מרכז ספרות

הנדון: אולם מופעים

הערות כלליות לתוכניות האולט לימית.

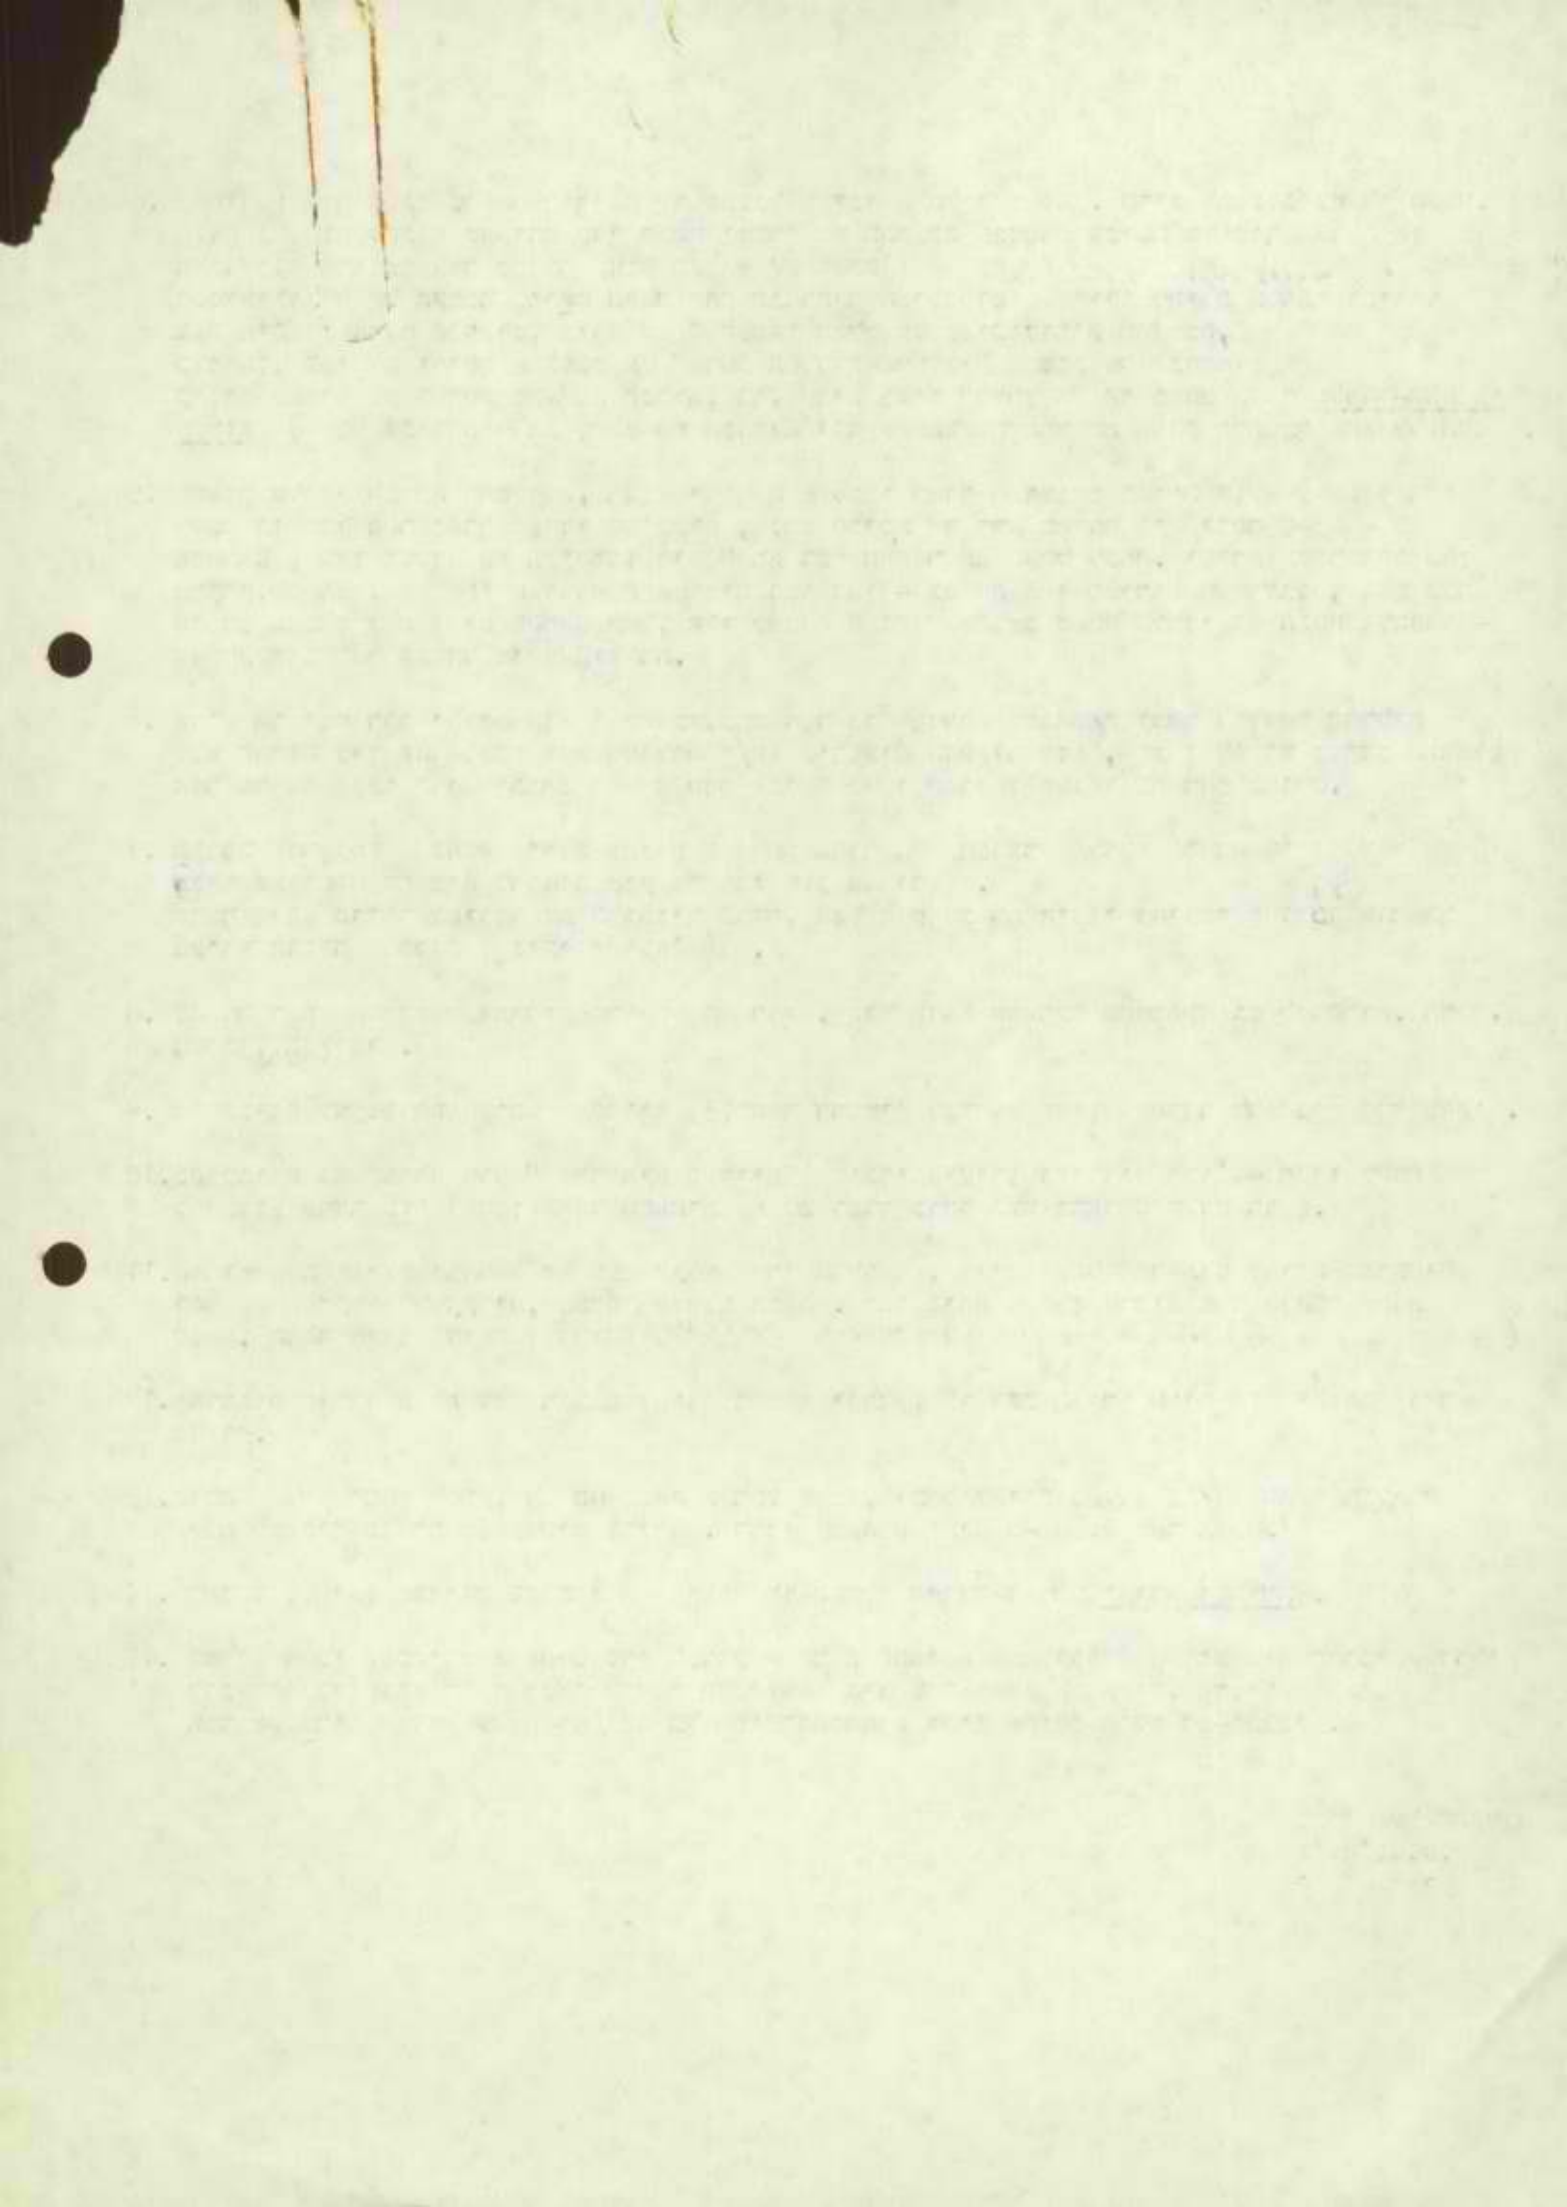
1. הבמה באופן כללי הינה נכונה, ברם רצוי לאפשר מרחב פעולה ותפקודם ליד בית המסך (כלומר: משני צידי הבמה). במקומות אלו בוצר וחל, שבו נכנס המסך בהיפתחו; חל זה הקרוי "בית המסך", בקרא גם "קלעי הפרוסקניון" (או קידמת הבמה). חל זה בתוכנית הנוכחית, מצומצם ובלתי שימושי ויוצר פינה עם קו קידמת הבמה. פינה זו נוטה לשבור את רוק הקו של המבנים. רצוי להגדיל את החל כאן ע"י הרחבת המסך מהקיר כך שיוצר כביסה / יציאה מן הבמה ברוחב של מסר וחצי לפחות. בחל זה המסך יעלם לחלוטין גם מן היושב במושב האלכסוני האודיון של השורה הראשונה. כמו כן, החלל הטכני הסובב את הבמה, חייב להיות קשור בצורה פיזית עם טריקליבי הגישה, אשר סובבים כתגורה את אולם המושבים. כאן המקום להזכיר שכפי שהחלל של הבמה קשור בצורה עגולה ומינימלית עם אולם המושבים, גם החלל העוקף את הבמה חייב מבחינה טכנית שימושית להיות קשור, כתגורה אחת, עם אולם הכביסה וטריקליבי גישה לאולם המושבים; וזאת כתגורות-תגורות על כל מפלסיו של בית המופעים. אחד העקרונות הבסיסיים של כל אולמי התיאטרון מתקופת המעגל הכישופי דרך התאטרון & היווני ועד ימינו הוא הרב תכליתיות של כל החללים אשר דרך כל אחד מהם ניתן בפעולה מכוונת לצאת ולהגיע לכל מקום אודיטוריון להופיע בצורה מפתיע מכל מקום שהוא (לצדדו החללים השונים בתוכניות אינן מסוגלות וממוספרות דבר המקשה על העברת הערות בכתב).

- 2) פתח הכביסה לבמה מן הדחוב קטן מדי ולא ברור אם מקורב הוא, לפי הצורך, לצבית גישה בוח. הכוונה היא שהפתח חייב להיות ברוחב של משאית העמסה וגובה ריבוע הפתח צריכה לתאם עם גובה משאית ממוצעת. יש לזכור שיותר ויותר משתמשים התאטרונים באמצעים ראליסטיים כבדים ומסורבלים. כמו כן, לא ברור מה גובה של פתח הדלת.

3. משטח הפרוסקניון (השטח שמקו המסך ועד קו קידמת הבמה) ע"פי התוכנית נראה כבן 32 מ' עומק. הדבר מיותר ויטפיק מסר וחצי בלבד, כאשר יתרת השטח רצוי שיהיה שייך לבמה עצמה.

4. כאמור ; קיר המגן של הטסך יוצר קו מתעגל לעיני הקהל וקו זה , חייב להתמזג עם קו הבמה , וזאת על מנת למנוע ששכירות קרי הבמה ישברו את ההקשבה הנשפחת פנימה אל תוך הצופה מן העגוליות הרצופה אשר מהורה החלל העותף את הקהל (H. Gregory, Psychology of the Eye and Brain (seeing) World University Library) הפסיכולוגיה של הקשבה בריאה הינה אחת הגורמים הפילוסופים שחייב להיות משותף במיוחד בעת תיכנון אולם מופעים , בייחוד עם " השפעת החלל על פסיכולוגיה ההקשבה , כמו כן , כפי שהליריקה מתבססת על "מרחב המלווי-ארימובי" מתמזג של הביטוי ; באופן שמביא את השומע להקשבה מסורה , כך , קוים בעלי "ליריקה" או מרחב חללי מלווי-ארימובי מתמזג (ללא שכירות ודות) הם-הם הבונים יחד עם האפלה , הממלאה הריק המתמשך , את החלל העותף .

5. המעבר שלפני השורה הראשונה , רחב מידי הוא לגבי כמות המושבים בשורה הזאת (התקן מחייב מעבר בן שני מטר בערך לצידו המושבים , ברם קדימה אך ורק במידה ויש יותר מ-25 - 28 מושבים) אינן לשכוח את העיקרון שיש לקרב ככל האפשר את הקהל לבמה . יצירת מעבר רחב כאן מרחיק , כמובן , את שתי השורות הראשונות ובוודאי * גם את שתי השורות האחרונות ; ואם כבר האולם תוכנן ללא יציע מקרבת קהל , אזי לפחות מתבקש להתחשב בשטח שלפני קו הבמה ולהשתמש בו לקירוב השורות אל מוקד היצירה .

6. אולם הכביסה רחב ידיים הוא ושימושי , ברם חסר בו אפשרות מתוחכמת יוצר לחלוקת החללים ללא הפרעה בין אחד לשני בעת פעולות ו/או אירועים חזפיים וזאת , מבלי לפגוע במרחב המדשים אשר מחושב היטב כדי ליגדרם תחושת החד מכינה כלפי הפולחן שעומד להתרחש באולם .

7. הקופה אשר במצאה בחוץ יכולה להיות ממוקמת בתוך חלל הגוצר ממערכת דלתות כפולה(דבר בגיל במקומות חסופים לדורות אבק ומחפכי מזג אוויר) . הדבר אינו מייקר במיוחד את התוכנית כולה , אבל מוסף גורם חיובי וחיוני בחוסמו אחד כך בעיות אחזקה שרתפות (ביקיון וכו') .

8. לא ברור אם מערכת השירותים של קהל האורחים , היא אותה המערכת המשותפת גם לשחקנים . הדבר , כמובן , הגיוני .
9. בתוכניות לא מפורט מערכת המשדדים (3) אשר דורשים לביהול תקין ומסודר של הבית ופעולותיו .

10. בתוכניות לא מפורט חדר " שירותים כלליים" (עובדי ביקיון וציודיו וכו' - רצוי לקחת בחשבון , שחדר כזה יאוסן ציוד המתאים לאולם בסדר גודל כזה והתופס מקום רב) .

11. והדרישות הטכניות שפורטו לא פעם לגבי חדרי ההלבשה , ציינו שאלו צריכים להיות ממוקמים יחד עם הטרקלין לשחקנים , באותו מיפלט הבמה . בתוכניות שהחלן חדרים אלו מוקמו מתחת לבמה , הדבר חייב בדיקה מחודשת : (Theatre Planning by Frederick HAT, The Architectural Press Ltd London) .

12. המדרגות היורדות למקלט צריכות להיות רחבות יותר , כי בעת הצורך אסור שזה יהווה צוואר בקבוק .
13. גובה החלל שמתחת לבמה , לבנוח תנאי הקרקע שלבו , יכול להיות בקלות מגדול כאשר העליות אינה משתבית בצורה משמעותית במיוחד . רצוי שלפחות יהיו כ- 4.50 מטר גובה .

14. כמובן , איבן מצויות בתוכניות יציאות מן המקלט החוצה בצורה ישירה ומהירה .
15. חסרים וחכי תוכניות בוספים כדי לבדוק אפשרות התפיסה שלפניו (הקונצפציה הארכיטקטורלי/פובקציונלי) שוב ; רצוי לגבי אולמי מופעים להגיש עוד בשלב הבראשית , פרטים מפורטים אשר מאפשרים לבדוק עד הסוף את כל המיקרוקוסמוס עליו מתבסס אולם רב-תכלתי .
